# Conseil municipal de Gallix

Mémoire sur les audiences publiques en environnement  
concernant la construction et l'optimisation  
de la centrale SM2

Préparé par Jacques Gélinau  
pour les audiences du BAPE  
et le conseil municipal

**Objet : Mémoire Projet SM2 Rivière Ste-Marguerite**

FIGURE 2.7 : Profil longitudinal des sites existants\*

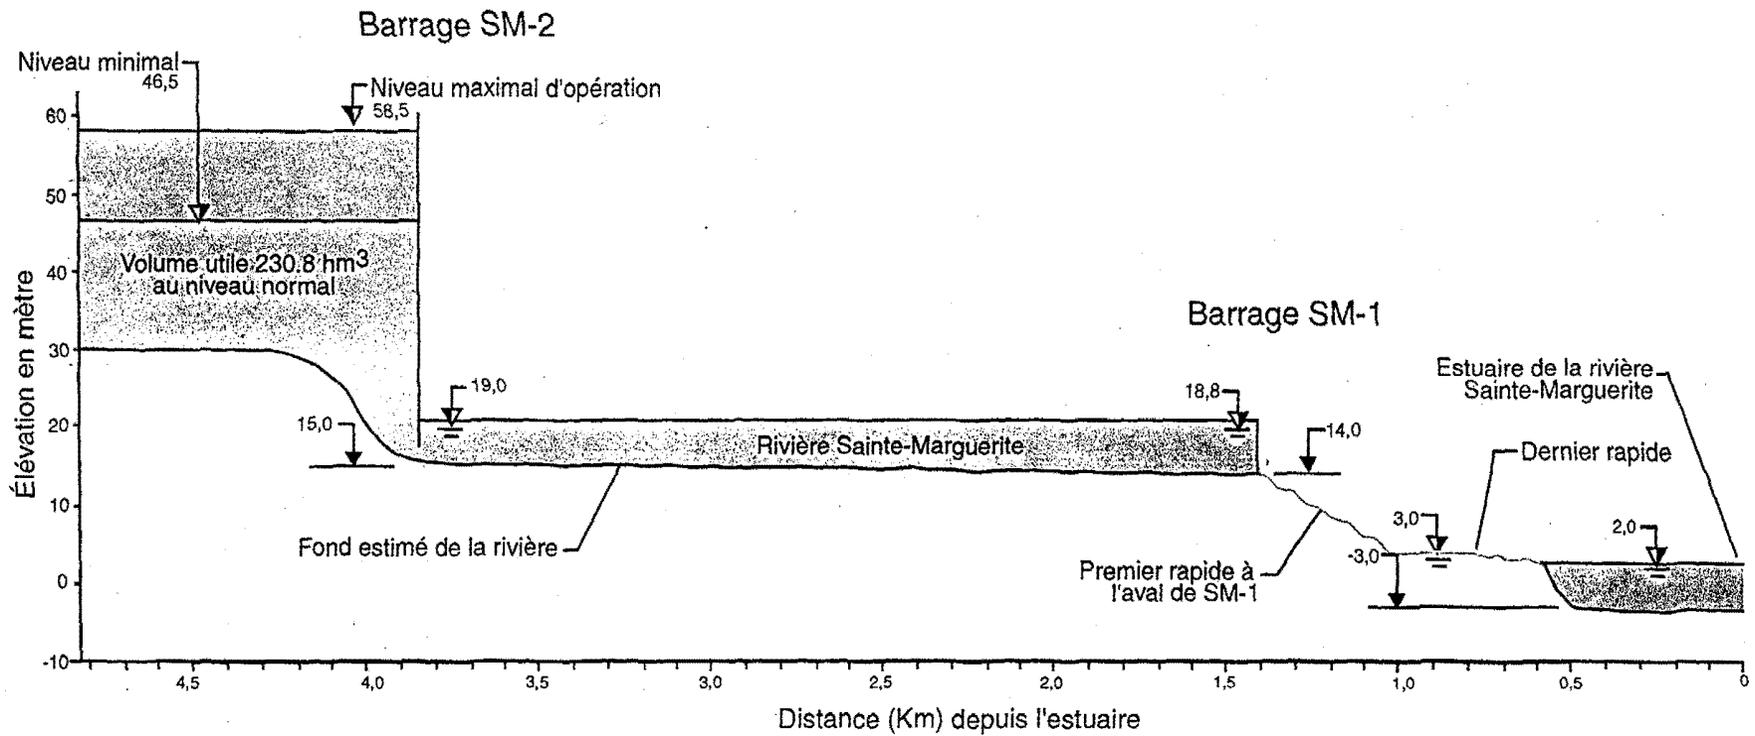
6. **La Fig.2.7 de l'étude du promoteur pour nous donner un ordre de grandeur sur le volume du bassin SM2 par rapport au bassin SM1;**
7. **La fig. 2.1 (Profil en long de la rivière Ste-Marguerite) qui nous démontre que l'on ne peut comparer la rivière en question à la rivière Romaine, d'ailleurs ce commentaire du 24 avril par un responsable de l'environnement supposé avoir étudié les différentes rivières n'a rien pour nous rassurer;**

Figure 1: Réfraction des vagues le long des plages, baie de Sainte-Marguerite

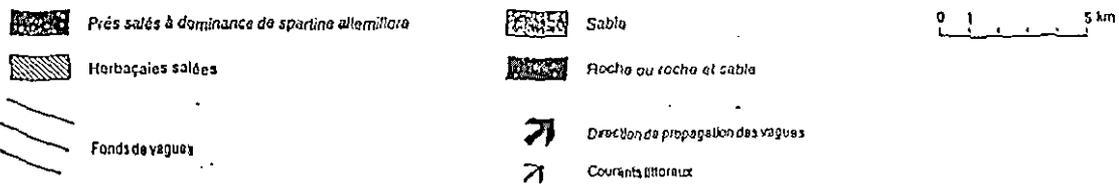
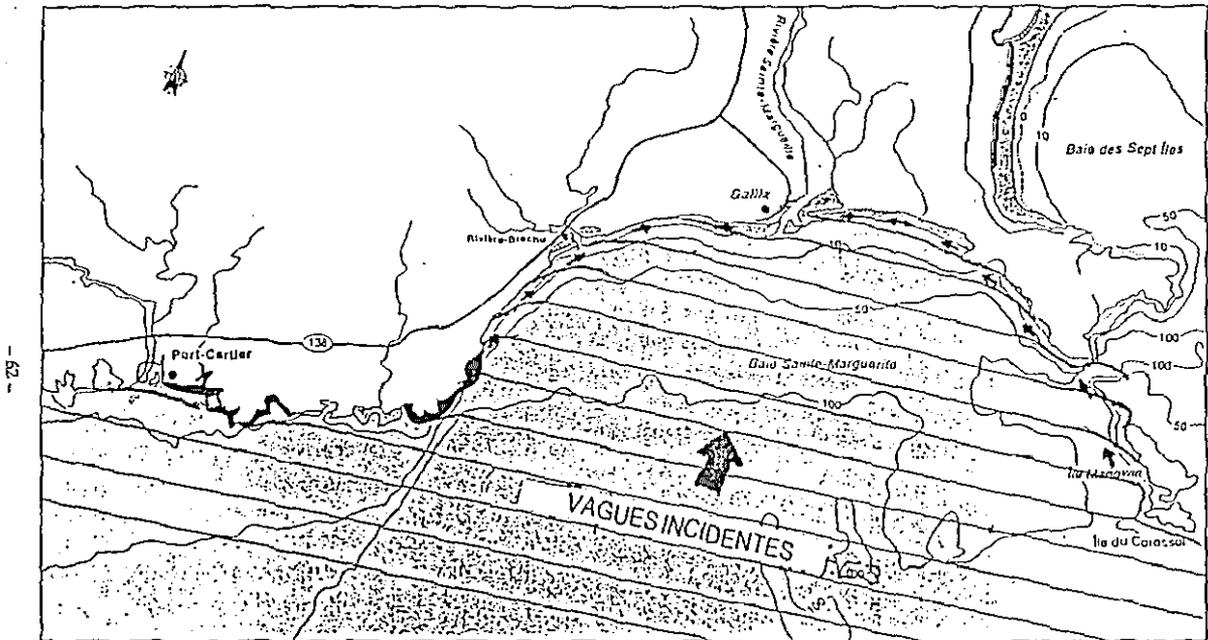
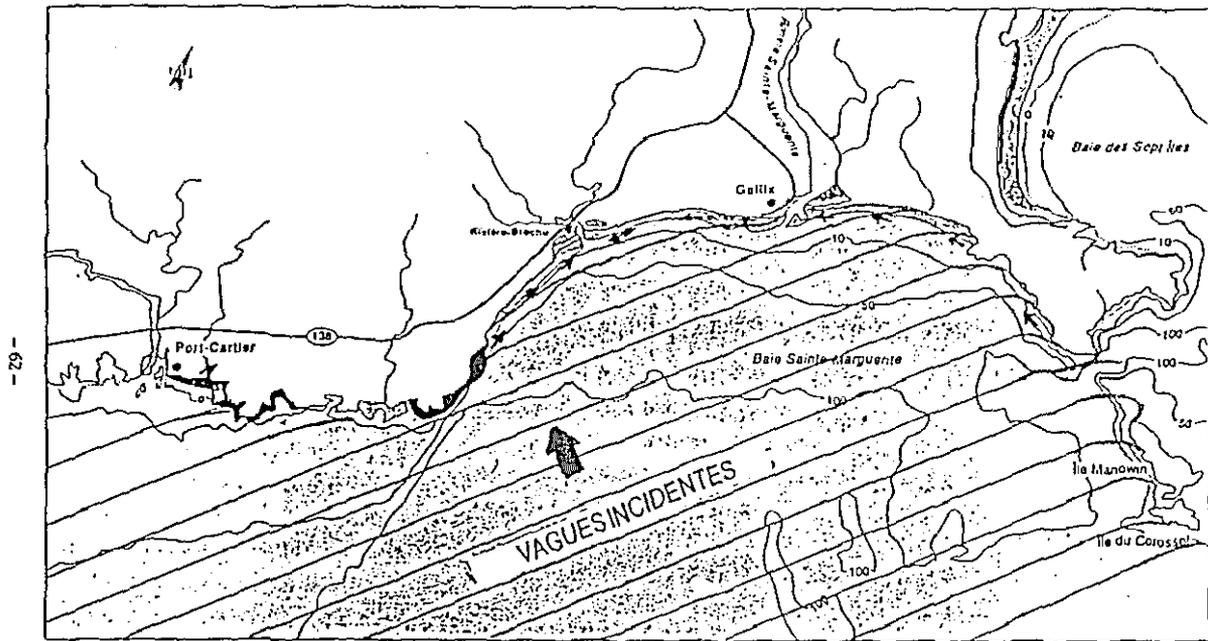
Prenons d'abord les vagues et les tempêtes. M. Gélineau mentionne avec justesse que les processus marins redistribuent le sable apporté sur le delta. Il montre une figure indiquant la direction de certains courants marins près de l'embouchure de l'estuaire. Il faut noter, cependant, que les courants marins ne sont pas le facteur le plus important pour transporter le sable vers les plages. Les vagues en provenance du large sont beaucoup plus importantes.

Le second phénomène est appelé réfraction. Lorsqu'une vague approche de la côte, le front de vague a tendance à s'aligner avec l'orientation de la côte. La figure 1 illustre l'effet de la réfraction des vagues dans la région de Ste-Marguerite. La réfraction produit un courant dirigé dans l'angle aigu entre la côte et la vague. La figure 1 montre dans quelle direction les courants générés par la réfraction sont dirigés près des plages bordant l'embouchure de la rivière Ste-Marguerite. Les nuages de sable soulevés par les vagues déferlantes ont non seulement tendance à se diriger vers la côte, mais aussi, à se déplacer dans la direction du courant causé par la réfraction des vagues.

Comme le montre la figure 1, les vagues du large déferlant sur le delta et près des plages ont tendance à déplacer le sable en direction de l'embouchure de la rivière Ste-Marguerite. Cette tendance est due à la forme en arc de la côte près de l'embouchure. Cette forme en arc est typique de plages stables pour lesquelles le sable apporté à la côte a tendance à se promener le long de la plage mais ne peut s'échapper aux deux extrémités. De telles plages ont tendance à se maintenir même si l'alimentation en sable est plutôt faible. Nous verrons cependant que la plage elle-même peut subir des modifications importantes lors de tempêtes.
